BRUSSEL. Auguste Ortsstraat, 30 - 32

STEDENBOUWKUNDIGE VERGUNNING : ingrijpend verbouwen en isoleren van het gebouw, plaatsen van nieuwe ramen, inrichten van 5 woningen (4 app. 2 k. en 1 app. 1 k.) op de verdiepingen met behoud van het gebruik van het handelsgelijkvloers als handelszaak waar de mogelijkheid bestaat om ter plaatse dranken en/of voeding te verbruiken (café)

Advies van de KCML

Foto urban.brussels

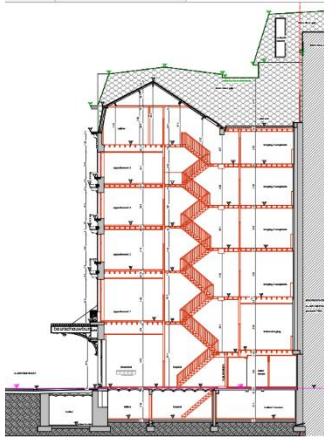
De KCML vraagt om het neoclassicistische karakter van de gevel te behouden en te herwaarderen. Hiertoe dienen zowel de bepleistering van de gevel als de nieuwe ramen in witte tinten (off-white) geschilderd te worden. De vervanging van de ramen van de voorgevel is aanvaardbaar, maar er moet op worden toegezien dat de nieuwe raamkozijnen traditionele profielen hebben die refereren aan de oorspronkelijke modellen. Hoewel de pui geen deel uitmaakt van de aanvraag, meent de KCML dat het uitzicht verbeterd kan worden. Het is in dat verband aangewezen om het gevelbrede uithangbord boven de winkelpui te vervangen door een discreter uithangbord.
